Deckplan 3 T
vom 29.06.2018
ersetzt
Übersichtslageplan, Unterlage 3
vom 29.08.2014

FESTSTELLUNGSENTWURF

Unterlage / Blatt-Nr.: **3 T**
Übersichtslageplan

St 2309
Bau einer Ortsumfahrung Kleinwallstadt mit
Neubau Mainbrücke südlich Kleinwallstadt

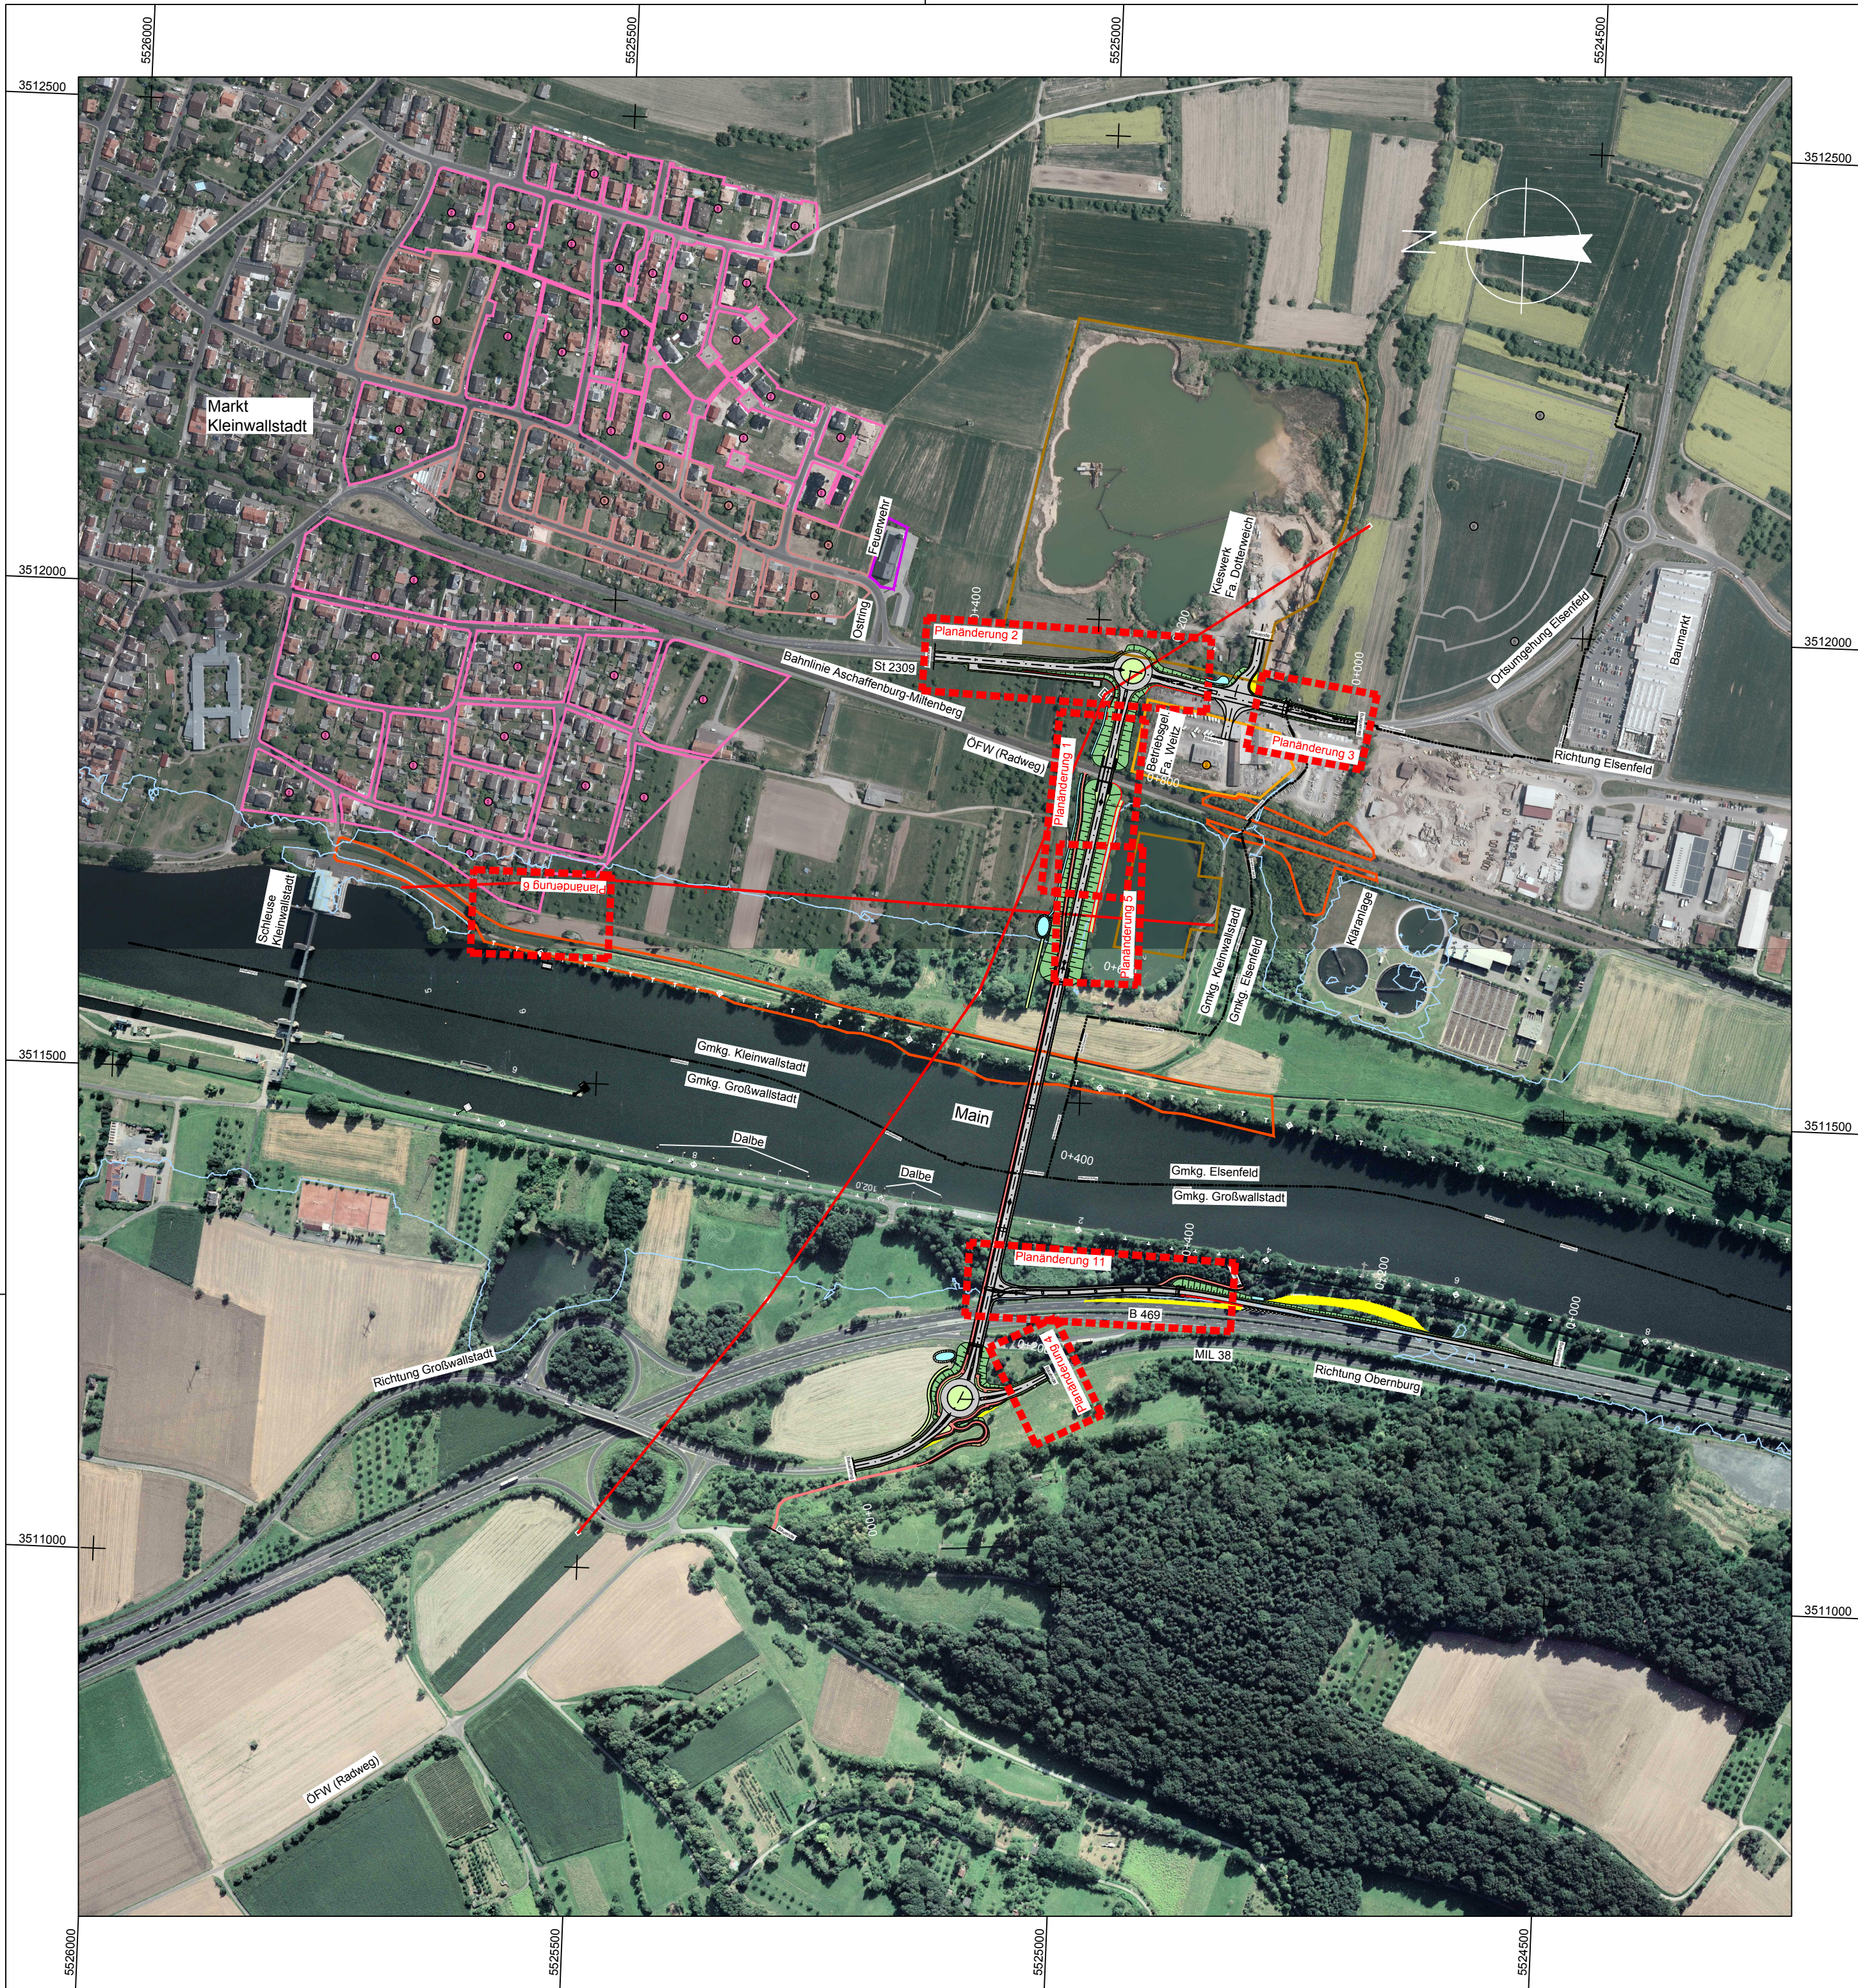
PL 11	Änderung Trassenführung geplante Gasleitung Open Grid (Nr. 4.6)	05.06.2018	Trc
PL 5 - 6	Landschaftspflegerische Maßnahmen	30.01.2018	Heyne
PL 4	Ergänzung Zufahrt Flurstück 1978 über MIL 38	17.04.2018	Trc
PL 3	Ergänzung Brücke St2309 über "Neuer Graben" als BW08	17.04.2018	Trc
PL 2	Anhebung Gradiente von Weitz/Rohe bis Bauende	17.04.2018	Trc
	Querneigung einseitig von Kreisel bis Bau-km 0+440	17.04.2018	Trc
	Durchlass Bau-km 0+350 zur Versickerungsmulde Beginn BW06	17.04.2018	Trc
	Verlängerung Stützwand (BW06) von Kreisel bis Bau-km 0+350	17.04.2018	Trc
	Verlängerung Stützwand (BW07) bis Bau-km 0+219	17.04.2018	Trc
PL 1	Anhebung Gradiente zwischen Bau-km 0+678 bis Anschluss Kreisel	17.04.2018	Trc
	Anpassung Böschung, Mulde, Bönnen	17.04.2018	Trc
Nr.	Art der Änderung	Datum	Zeichen
